H27-B-2 深度35.68~35.73m 薄片拡大写真の撮影位置を示す緑枠位置 (No.61) の修正

令和3年7月16日提出
 敦賀発電所2号炉 敷地の地形, 地質・地質構造について (コメント回答)
 補足説明資料3 薄片観察結果 (その1)
 補足3-137頁

H27-B-2 深度35.92~35.95m 薄片試料のZ方向 (No.62-1) を180°変更し, それに伴い変位センス (No.62-2) を変更

敦賀発電所 2号炉 敷地の地形, 地質・地質構造について

非モデル化破碎帯 薄片試料観察(H27-B-2 深度35.92m)

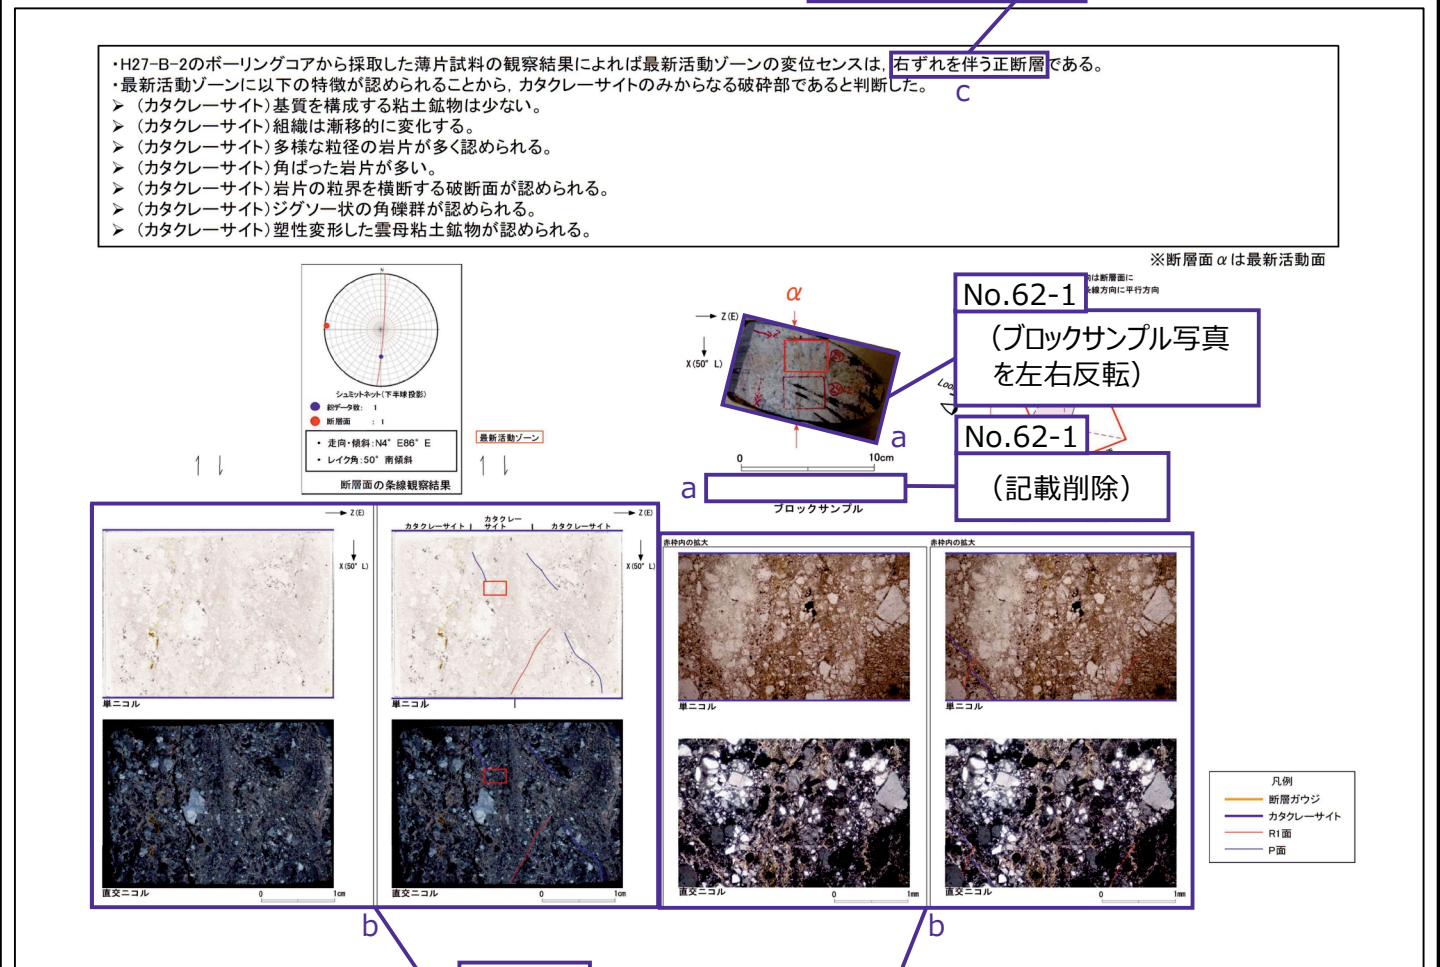
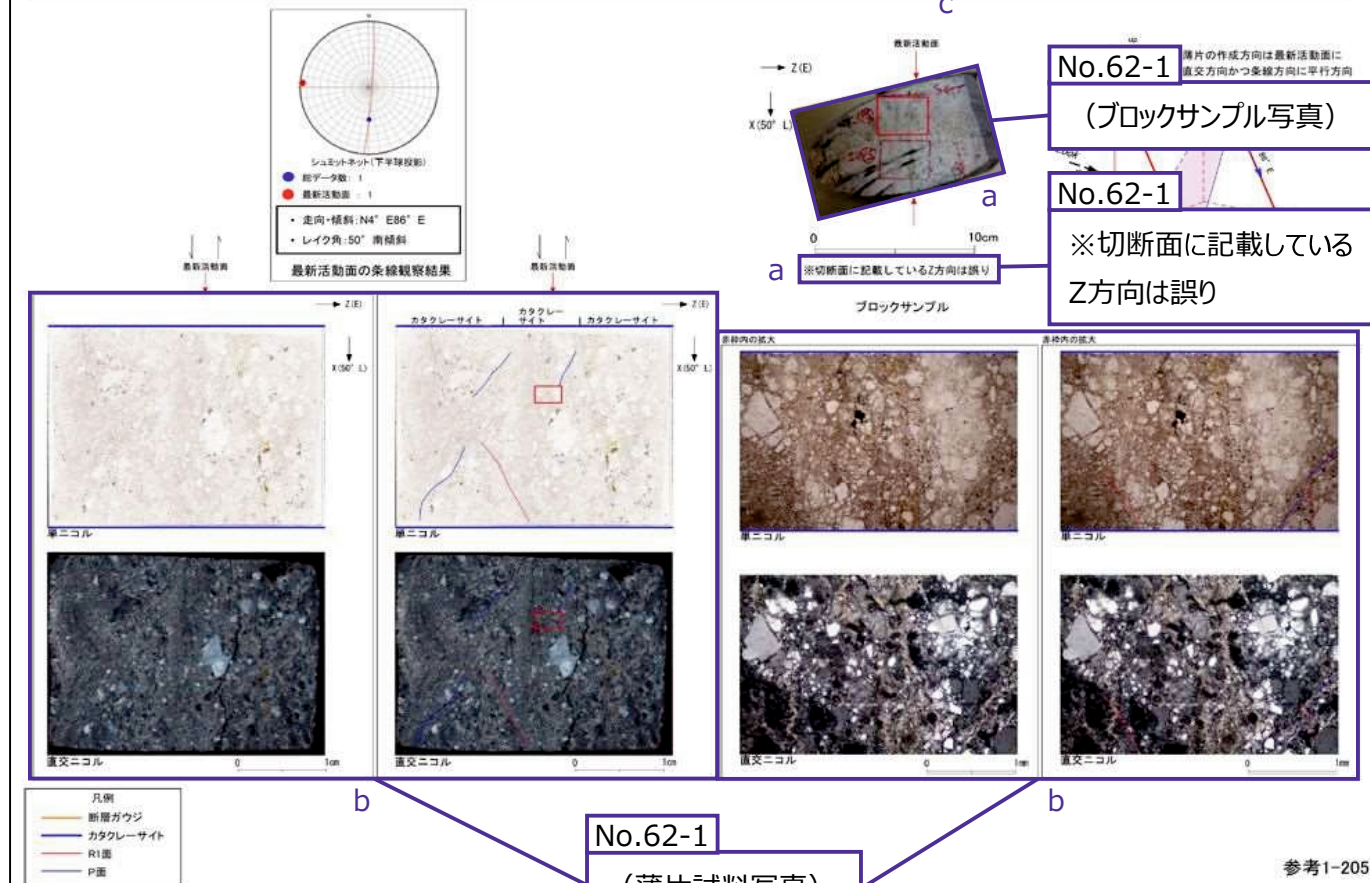
No.62-2
左ずれを伴う逆断層

No.62-2
右ずれを伴う正断層

No.62-1
(薄片試料写真を左右反転)

・H27-B-2のボーリングコアから採取した薄片試料の観察結果によれば最新活動ゾーンの変位センスは右ずれを伴う正断層である。
・最新活動ゾーンに以下の特徴が認められることから、カタクレーサイトのみからなる破碎部であると判断した。

試料切断面方向確認資料(H27-B-2孔 深度35.92m)

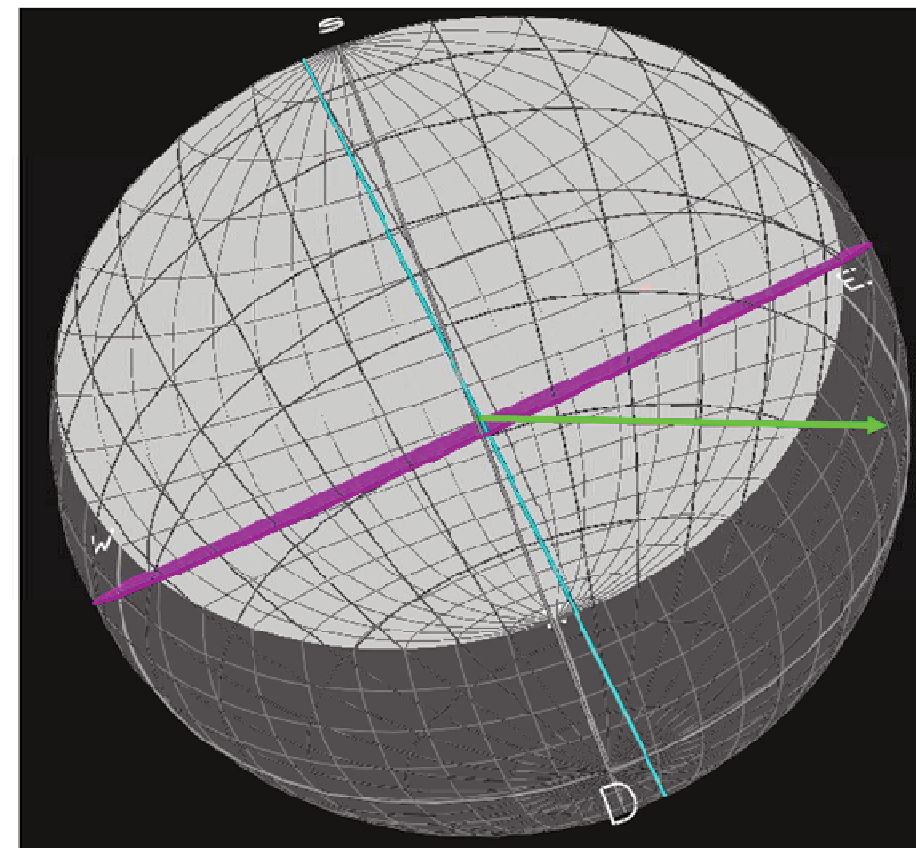
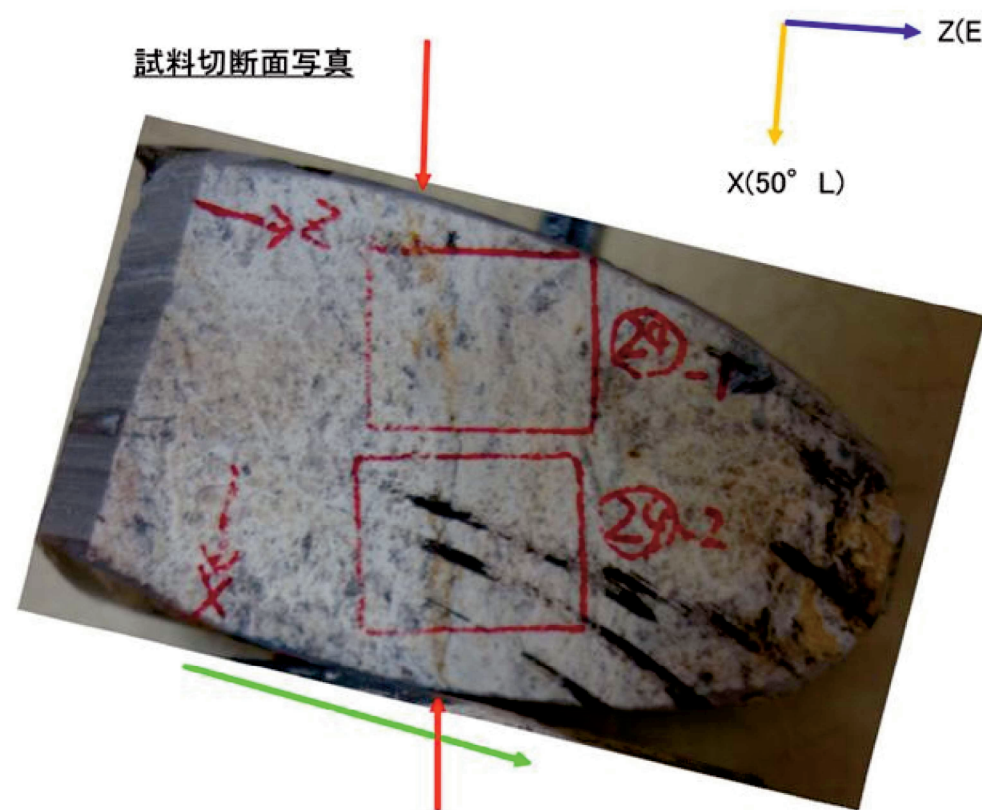
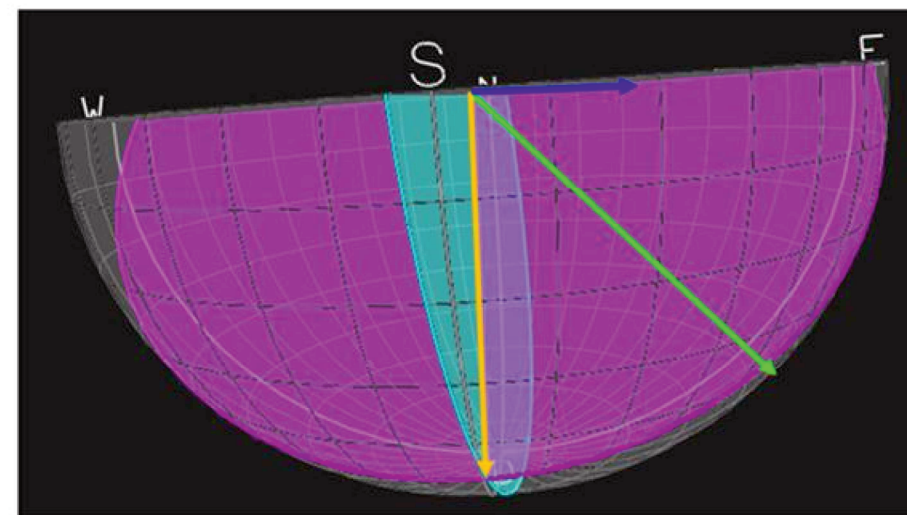
H27-B-2 深度35.92~35.95m 薄片試料のZ方向 (No.62-1) を180°変更

H27-B-2 深度35.92~35.95m 薄片試料のZ方向 (No.62-1) を180°変更

- 薄片試料の作製箇所について、試料の切断方向を確認し、下記の試料切断面写真に示したZ方向、X方向が正しいことを確認した。
- 右の図はボーリングの掘進方向、最新活動面、試料切断面、X方向、Z方向の正しい位置関係を図にしたものである。正しい位置関係とは、「試料切断面は最新活動面に直交で、かつ、条線方向に平行」の条件を満たすものである。試料で再現した5つの位置関係が図と相違ないことから正しく切断されていると判断した。
- 従前提示していたZ方向は、下記で示した矢印の方向と逆であったことから修正する。

- 薄片試料の作製箇所について、試料切断方向が正しい（最新活動面に直交で、かつ、条線方向に平行）ことを確認した。
- 右の図はボーリングの掘進方向、最新活動面、試料切断面の正しい位置関係を図にしたものである。正しい位置関係とは、「試料切断面は最新活動面に直交で、かつ、条線方向に平行」の条件を満たすものである。試料で再現した3つの位置関係が図と相違ないことから正しく切断されていると判断した。（条線は最新活動面上で確認されているため、本ページでは表現されていない。）
